Stadtgalerie Hameln ?

BUND Stellungnahme zum Bebauungsplan Nr. 727 „Stadtgalerie Hameln/ZOH“ vom 07.10.2004

(Schwerpunkt: Verkehrsplanung/Schadstoff- und Klimaökologie)

Ausschnitt Bebauungsplan Nr. 727

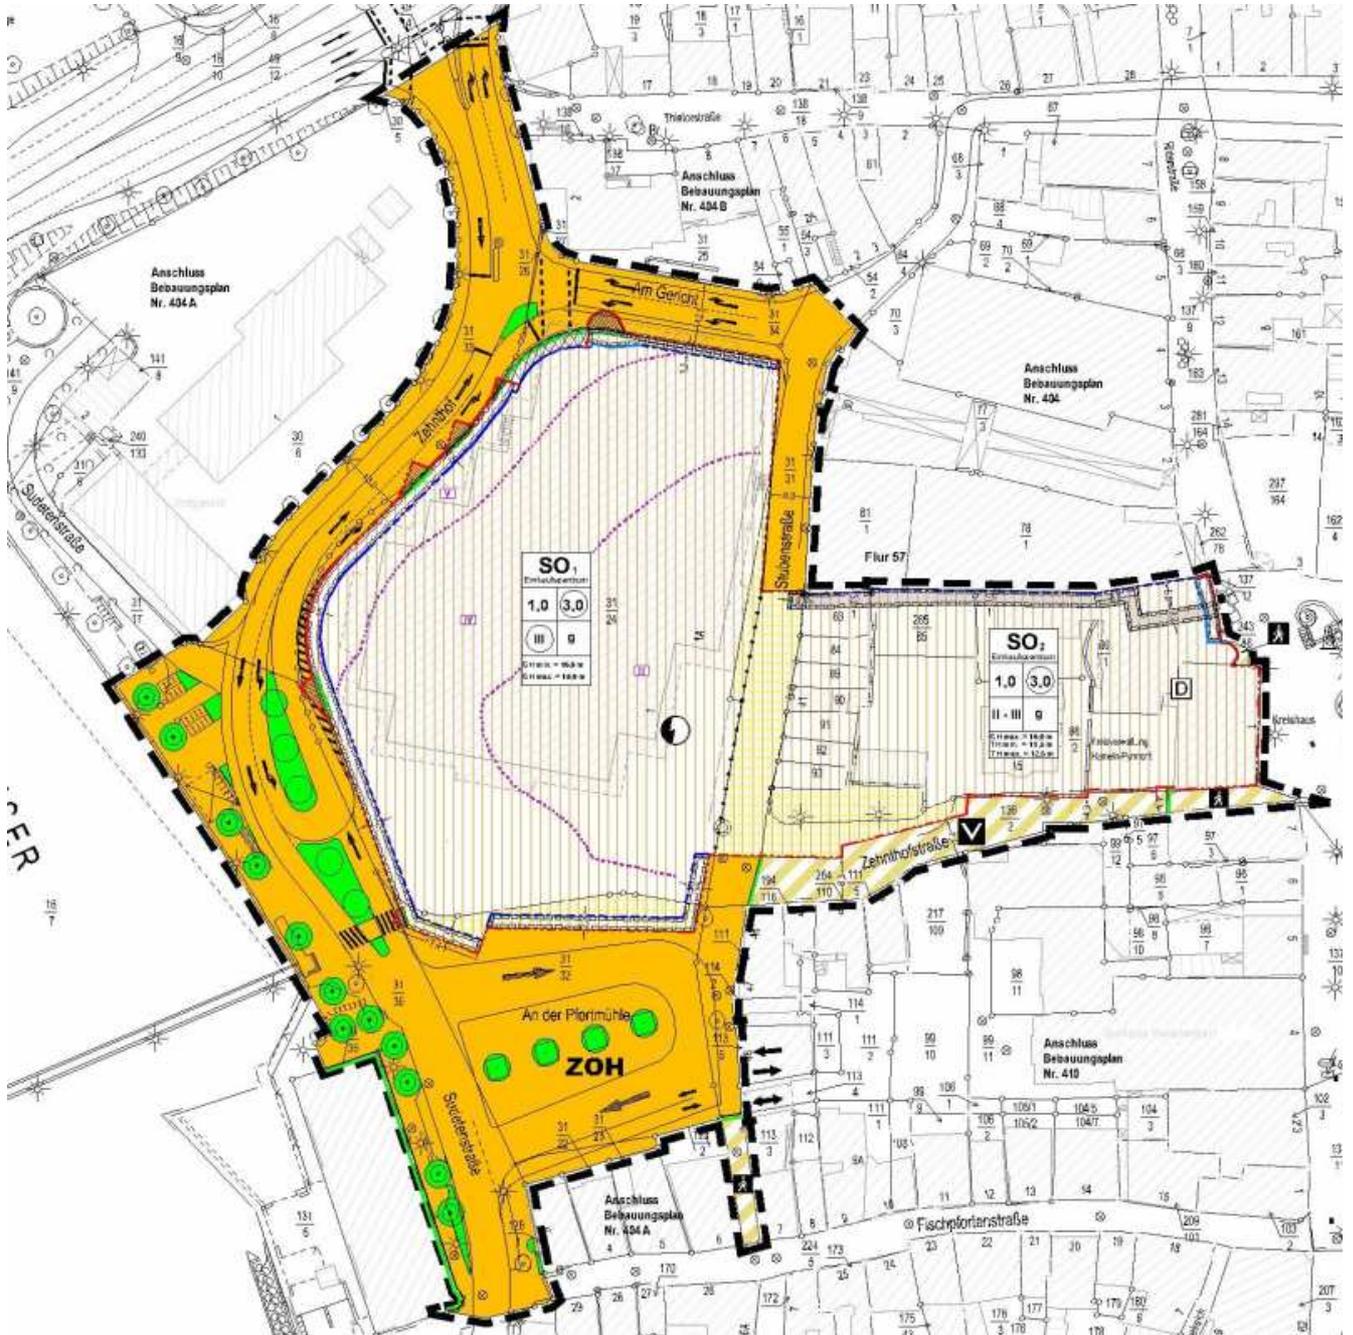
Aus Sicht des BUND besteht der Bedarf an mindestens 150 Fahrradabstellplätzen mit vernünftigen Abstell-/Sicherungsbügeln. Die Kosten für Einrichtung und Unterhaltung sind analog der Pkw-Stellplätze durch das ECE Projektmanagement zu tragen.

Weiterhin sollten zusätzlich mindestens 50 abschließbare Fahrradboxen für Fahrradtouristen im Bereich des ZOH am Weserradweg geplant werden. Dieser „Touristen-Rad-Parkplatz“ sollte durch außergewöhnliche Gestaltung und Komfort als Attraktion auch für Radwandergruppen überregional Aufmerksamkeit erregen können. Hier schlagen wir eine Verbindung von Kunst und Funktionalität analog der Gestaltungswettbewerbe von Bushaltestellen in der Landeshauptstadt Hannover vor.

Die Weserpromenade als bisher vorgeschlagener Standort der Fahrradabstellplätze kommt lediglich für die genannten Radtouristenplätze in Betracht. Die für die Zielgruppe „Einkaufsradfahrer“ vorzusehenden Stellplätze müssen **in unmittelbarer Nähe zu den Eingängen des ECE** platziert werden.

Der BUND beantragt daher die Ausweisung der o.a. Anzahl von Fahrradstellplätzen im Bebauungsplan nach § 9 Baugesetzbuch. Dieses ist aufgrund der aktuellen Novellierung in diesem Jahr möglich und aus unserer Sicht auch erforderlich.

Das unmittelbare Umfeld des ECE muss für Fußgänger und Passanten attraktiv gestaltet werden. Dazu reichen die vorgesehenen Breiten der Gehwege – ggf. noch kombiniert mit Radfahranteilen - bei weitem nicht aus. U.E. müssen auch die Gehwegbereiche durch Breite und Ausgestaltung mit Grünflächen eine Attraktivität für den Fußgänger darstellen.

Der BUND beantragt hier eine Überarbeitung der gesamten Grünplanung. Die Ausgleichsmaßnahmen müssen aufgrund der schwierigen Innenstadtlage im Plangebiet vorgenommen werden. Dabei darf es nicht nur darauf ankommen, den derzeitigen Status Quo zu ersetzen, sondern es muss Ziel sein, klimaökologische und grüngestalterische Verbesserungen zu erreichen.
